**Gemeinde Emmen, Teilrevision der Nutzungsplanung sowie Bebauungsplan Emmenbaum Nord, 2021**

**Vorprüfungsbericht**

**Vernehmlassung; Bebauungsplan Emmenbaum Nord, 2021**

Abbildung 4: Situation optionaler Fussgängerübergang [01]

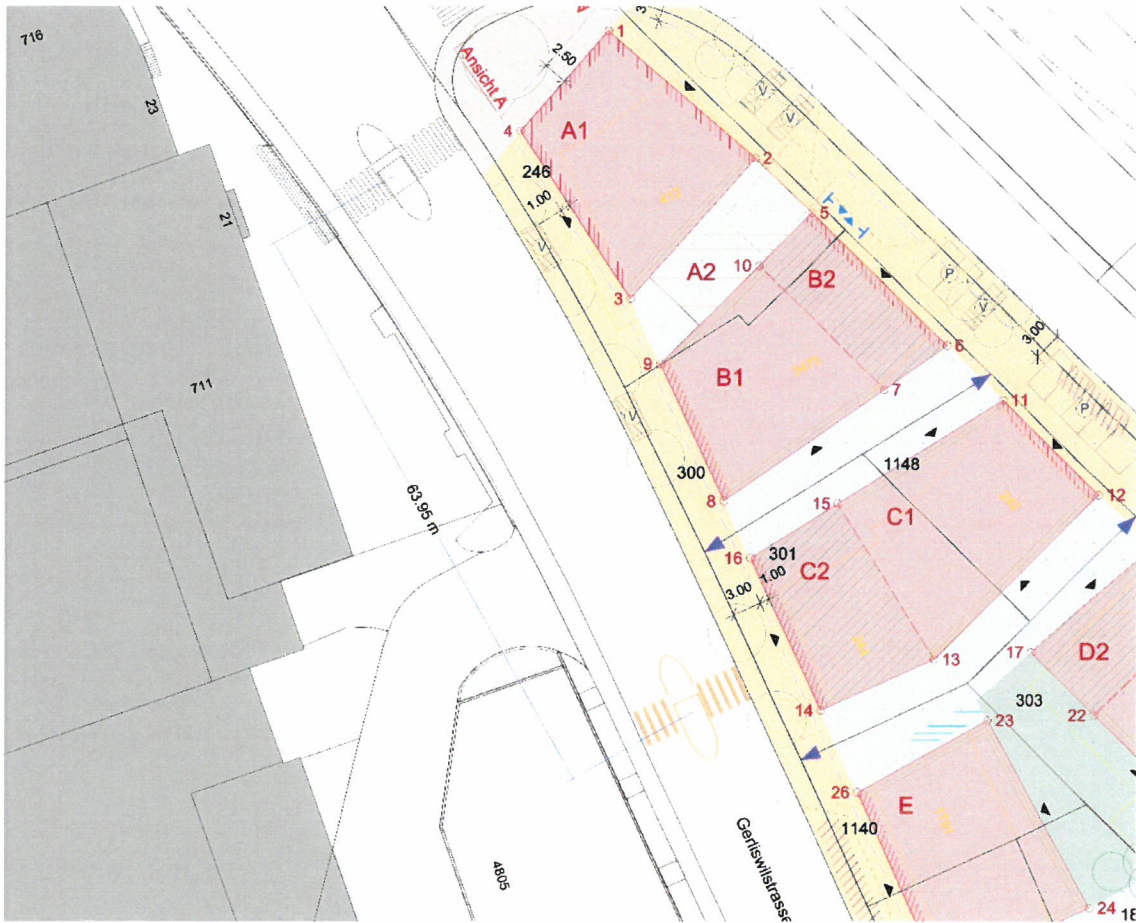
Der Abstand zur bestehenden Querung beim Knoten Bahnhofstrasse beträgt rund 64 m. Zur nächstgelegenen Querung in Richtung Seetalplatz beträgt die Distanz ca. 115 m.

Der angeregte Übergang liegt im Rückstaubereich der LSA Gerliswil-/Bahnhofstrasse (siehe [05]). Der Mindestabstand von 125 m zu einer benachbarten LSA gemäss VSS 40 241 Fussgängerstreifen ist zudem nicht eingehalten.

Auf den Fussgängerstreifen soll vorerst verzichtet werden. Zeigt sich zukünftig ein Bedarf, ist eine detaillierte Prüfung bezüglich der Sicherheit notwendig (gemäss VSS 40 241).

Abbildung 5: Ausschnitt Situation Veloparkierung/Containerabstellplatz [01]

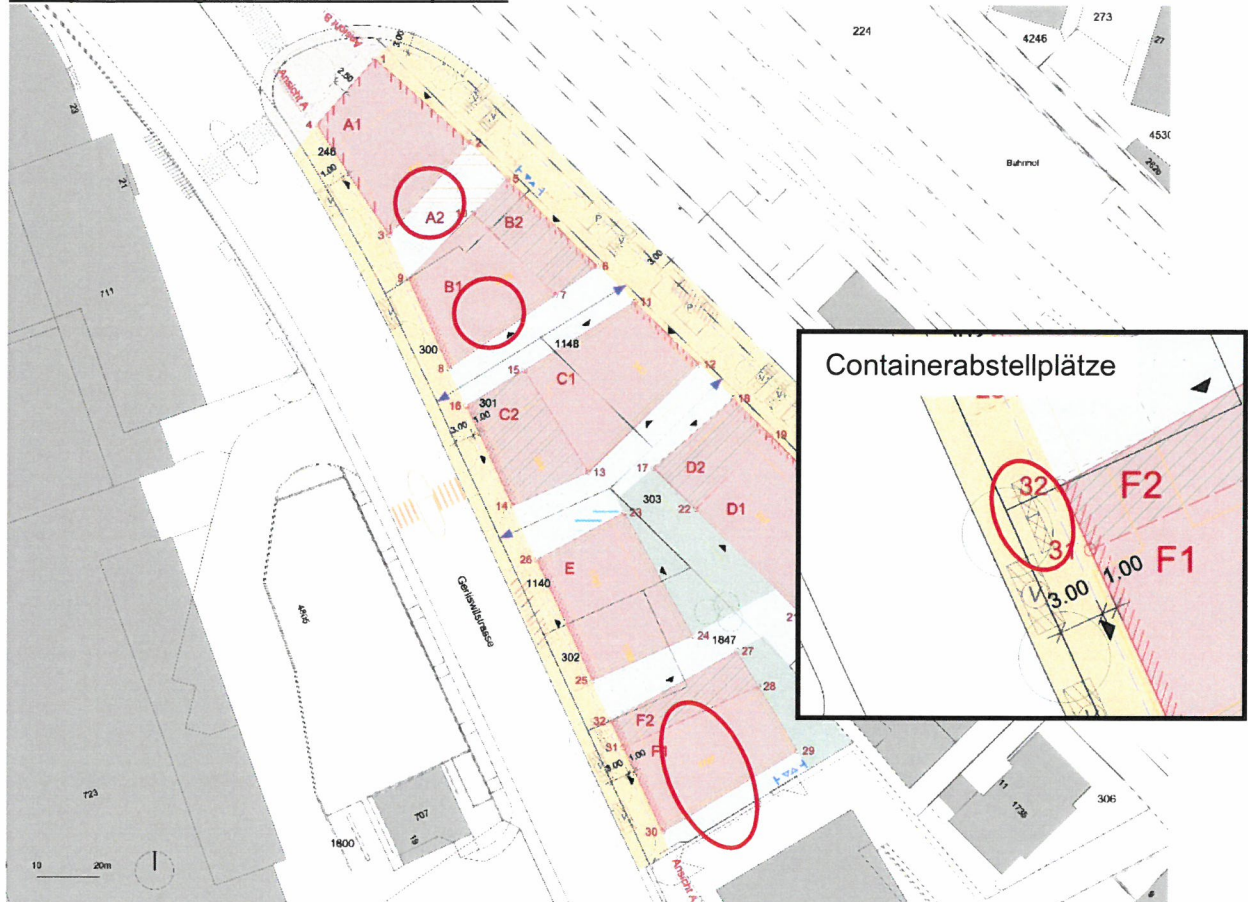
Der Bebauungsplan sieht auf öffentlichem Grund Veloabstellplätze vor. Inwieweit diese anrechenbar sind und durch die Dienststelle vif geduldet werden, ist festzulegen.

Die Sichtweiten dürfen nicht tangiert werden. In der vorliegenden, orientierenden Lage ist die Sichtweite der benachbarten Ausfahrt GS 305 mutmasslich tangiert.

Die eingetragenen Containerabstellplätze an der Gerliswilstrasse, mitten im Fussgängerbereich, können nicht bewilligt werden.
